Urgent - Correction sur un dispositif médical

Objet : Blocage des systèmes de radiologie cardiovasculaire monoplan Innova®.

Produits concernés : Tous les systèmes de radiologie cardiovasculaire Innova 2100^{IQ}, 3100/3100^{IQ} et 4100/4100^{IQ} avec Manuel opérateur réf. 5251867-1-299 rév. 1.

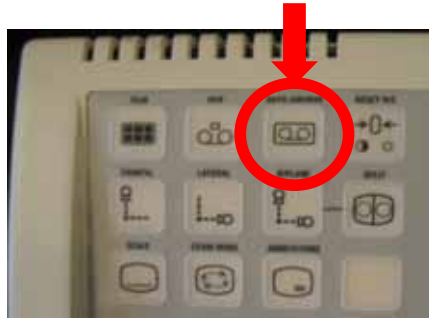
1. De désactiver la fonction d'archivage automatique.
Pour cela, l'utilisateur doit mettre le système en mode « Archivage manuel » en éteignant le voyant « Auto Archive », illustré sur la photo ci-dessous.
2. En outre, les séquences d'images doivent être transférées manuellement seulement **après** la réalisation de l'examen.
3. Après chaque réinitialisation ou arrêt du système, il est nécessaire de désactiver

à nouveau la fonction d'archivage automatique selon la procédure décrite dans l'instruction 1.

GE Healthcare a mis au point une nouvelle version logicielle qui corrige ce problème et va lancer une action corrective visant à mettre à niveau tous les systèmes concernés. Le correctif logiciel pourra être installé sur votre site dans les 3 mois qui suivent la réception de ce courrier. Nous vous contacterons prochainement pour planifier, selon vos disponibilités, cette mise à niveau de votre système avec cette version de logiciel, et ce, gratuitement.
